VORGESCHRIEBENE TECHNISCHE MITTEILUNG
MANDATORY SERVICE BULLETIN
NO. MSB-36-091/1
SUPERSEDES / ERSETZT MSB-36-091

WI-MSB-36-091

Installation of a spacer in the nose landing gear damper

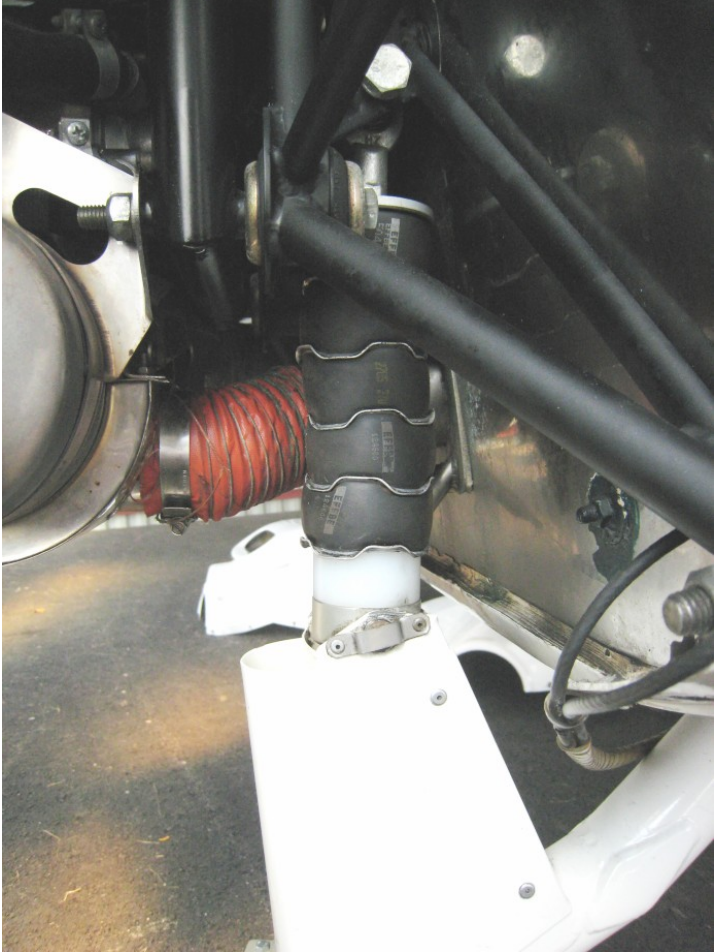
1	Remove engine cowlings acc. to AMM.
2	Remove nose landing gear cover.
3	Remove bottom screw from damper.
4	Install Polyamide Spacer acc. to picture.

5	Install bottom screw of damper and adjust damper acc. to values given in the AMM.
6	Install nose landing gear cover.
7	Clean working area and check for foreign objects.
8	Install engine cowlings acc. to AMM.
9	Check all systems in working area for proper function.
10	Make appropriate entries into aircraft log.
